Bescheid

über die Änderung und Ergänzung der allgemeinen bauaufsichtlichen Zulassung vom 16. Februar 2015

Z-33.43-1129

Wärmedämm-Verbundsysteme mit angedübeltem und angeklebtem Wärmedämmstoff

Anlage 9

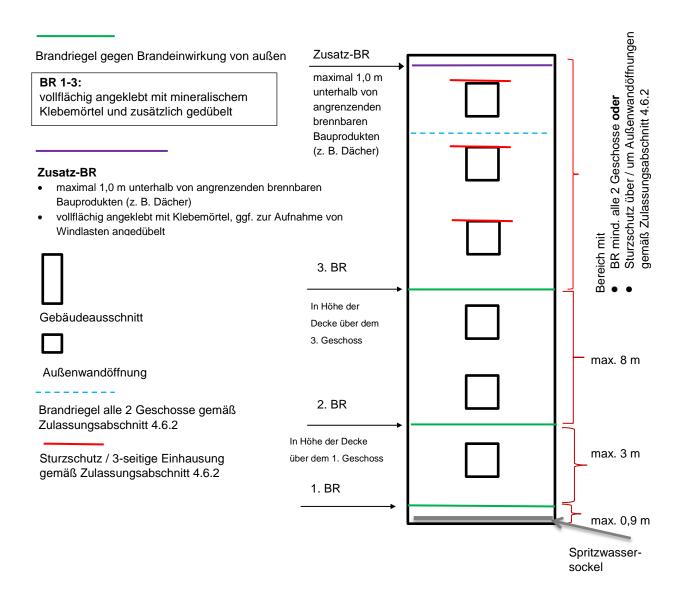
Abschnitt 4.10 Zusätzliche konstruktive Brandschutzmaßnahmen

Für schwerentflammbare WDVS mit bis zu 300 mm dicken EPS-Platten müssen zusätzlich zu den in Abschnitt 4.6.2 enthaltenen Bestimmungen folgende konstruktiven Maßnahmen gegen eine Brandeinwirkung von außen ausgeführt werden: (siehe Anlage 9)

- 1. ein Brandriegel an der Unterkante des WDVS bzw. maximal 90 cm über Geländeoberkante oder genutzten angrenzenden horizontalen Gebäudeteilen (z. B. Parkdächer u. a.)

- ein Brandriegel in Höhe der Decke des 1. Geschosses über Geländeoberkante oder angrenzenden horizontalen Gebäudeteilen nach Nr. 1, jedoch zu dem darunter angeordneten Brandriegel mit einem Achsabstand von nicht mehr als 3 m. Bei größeren Abständen sind zusätzliche Brandriegel einzubauen.

- 3. ein Brandriegel in Höhe der Decke des 3. Geschosses über Geländeoberkante oder angrenzender horizontaler Gebäudeteile nach Nr. 1, jedoch zu dem darunter angeordneten Brandriegel mit einem Achsabstand von nicht mehr als 8 m. Bei größeren Abständen sind zusätzliche Brandriegel einzubauen.

- 4. weitere Brandriegel an Übergängen der Außenwand zu horizontalen Flächen (z. B. Durchgänge, -fahrten, Arkaden), soweit diese in dem durch einen Brand von außen beanspruchten Bereich des 1. bis 3. Geschosses liegen.

Die Brandriegel müssen folgende Anforderungen erfüllen:

- Höhe ≥ 200 mm
- nichtbrennbare Mineralwolle-Lamellenstreifen, Baustoffklasse A1 oder A2 nach DIN 4102-1 bzw. Klasse A1 oder A2 - s1,d0 nach DIN EN 13501-1, nicht glimmend, aus Steinfasern mit einem Schmelzpunkt von mindestens 1000 °C geprüft nach DIN 4102-17, mit einer Rohdichte zwischen 60 und 100 kg/m³

- mit mineralischem Klebemörtel (Bindemittel: Kalk und/oder Zement) vollflächig angeklebt und
- zusätzlich mit WDVS-Dübeln angedübelt (entweder durch den bewehrten Unterputz hindurch, oberflächenbündig unter dem bewehrten Unterputz oder im Mineralwolle-Lamellendämmstoff versenkt)

- Verdübelung mit zugelassenen WDVS-Dübeln bestehend aus Dübelteller und Hülse aus Kunststoff sowie Spreizelement aus Stahl, Durchmesser des Dübeltellers ≥ 60 mm, Rand- und Zwischenabstände der Dübel: mindestens 10 cm nach oben und unten, maximal 15 cm zu den seitlichen Rändern eines Brandriegel-Streifenelements sowie maximal 45 cm zum benachbarten Dübel

Weiterhin ist ein Brandriegel (wie vorstehend beschrieben) maximal 1,0 m unterhalb von angrenzenden brennbaren Bauprodukten (z. B. am oberen Abschluss des WDVS unterhalb eines Daches) in der Dämmebene des WDVS anzuordnen. Dieser Brandriegel ist mit einem Klebemörtel vollflächig anzukleben; eine zusätzliche Verdübelung mit zugelassenen WDVS-Dübeln ist jedoch nur auszuführen, wenn sie zur Aufnahme der Lasten aus Winddruck (Windsog) benötigt wird.

Die für schwerentflammbare WDVS in Abschnitt 4.6.2 vorgeschriebenen Maßnahmen im Bereich von Außenwandöffnungen müssen erst oberhalb des Brandriegels nach Nr. 3 ausgeführt werden.

Das applizierte WDVS muss von der Unterkante des WDVS bis mindestens zur Höhe des Brandriegels nach Nr. 3 folgende Anforderungen erfüllen:

- Mindestdicke des Putzsystems (Schlussbeschichtung + Unterputz) von 4 mm, bei Ausführung vorgefertigter, klinkerartiger Putzteile ('Flachverblender') Dicke des Unterputzes ≥ 4 mm
- an Gebäudeinnenecken sind in den bewehrten Unterputz Eckwinkel aus Glasfasergewebe, Flächengewicht ≥ 280 g/m² und Reißfestigkeit > 2,3 kN/5 cm (im Anlieferungszustand) einzuarbeiten.
- Verwendung von EPS mit einer Rohdichte max. 25 kg/m³ und
- Verwendung eines Armierungsgewebes mit einem Flächengewicht von ≥ 150 g/m²
